**Commission économique pour l'Europe**

**Forum mondial de l'harmonisation  
des Règlements concernant les véhicules**

**117<sup>e</sup> session**

**Règlement ONU n° 26 (Saillies extérieures des voitures particulières)****Proposition de série 04 d'amendements au Règlement ONU  
n° 26 (Saillies extérieures des voitures particulières)****Communication de l'expert de la France\***

Figure 0 – Exemple de disposition des éléments

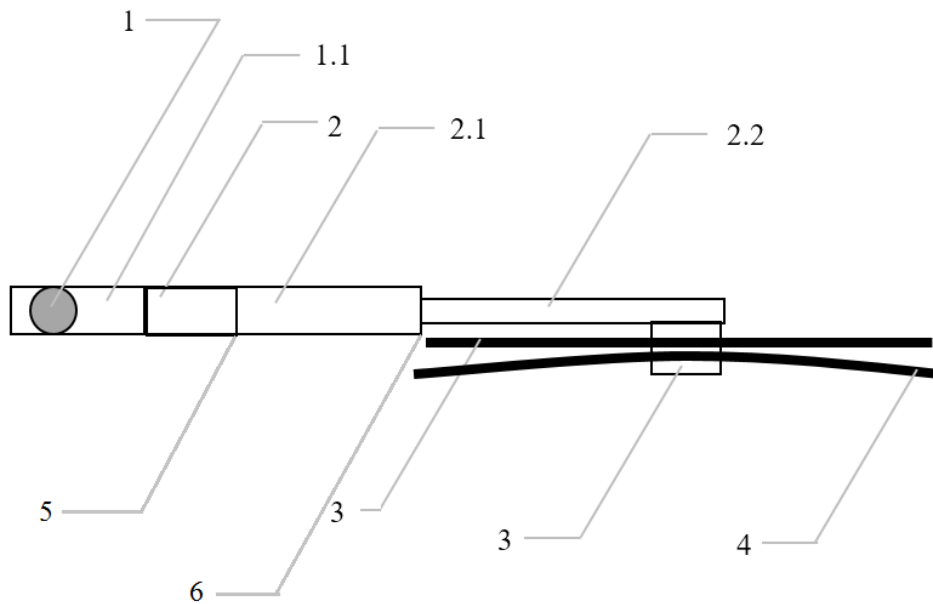
- "6.4 Essuie-glaces
- 6.4.1 Les balais d'essuie-glaces doivent être fixés de telle façon que l'axe (**numéro 1 de la figure 0**) soit recouvert d'une protection (**numéro 1.1 de la figure 0**) ayant un rayon de courbure satisfaisant à la prescription du paragraphe 5.4 et un embout d'au moins 150 mm<sup>2</sup> de surface. **Les différentes parties du bras (la base et le corps, c'est-à-dire les numéros 2 et 2.1 de la figure 0) doivent avoir un rayon de courbure satisfaisant aux prescriptions du paragraphe 5.4.** Dans le cas de protections arrondies, cette surface, projetée sur un plan dont la distance par rapport au point le plus saillant ne doit pas dépasser 6,5 mm, doit être d'au moins 150 mm<sup>2</sup>. Les essuie-glaces arrière et les essuie-glaces de projecteurs doivent répondre à ces mêmes spécifications.

- 6.4.2 Le paragraphe 5.4 ne s'applique ni aux balais (**numéro 4 de la figure 0**), ni aux éléments du support (**numéro 3 de la figure 0**), ni à l'extension (**numéro 2.2 de la figure 0**), ni à la charnière reliant la base et le corps du bras (**numéro 5 de la figure 0**) ni à la jonction entre le corps du bras et l'extension (**numéro 6 de la figure 0**), si de tels éléments sont présents. Cependant, ces éléments ne doivent présenter ni angles vifs, ni parties tranchantes ou pointues.

2. Ainsi, le présent projet de proposition précise la manière de traiter les éventuels éléments « exemptés » et clarifie les prescriptions s'appliquant aux différentes parties de l'essuie-glace. Un simple schéma représentant les éléments concernés, associé à une bonne formulation des exigences, semble le meilleur moyen de garantir une application cohérente.
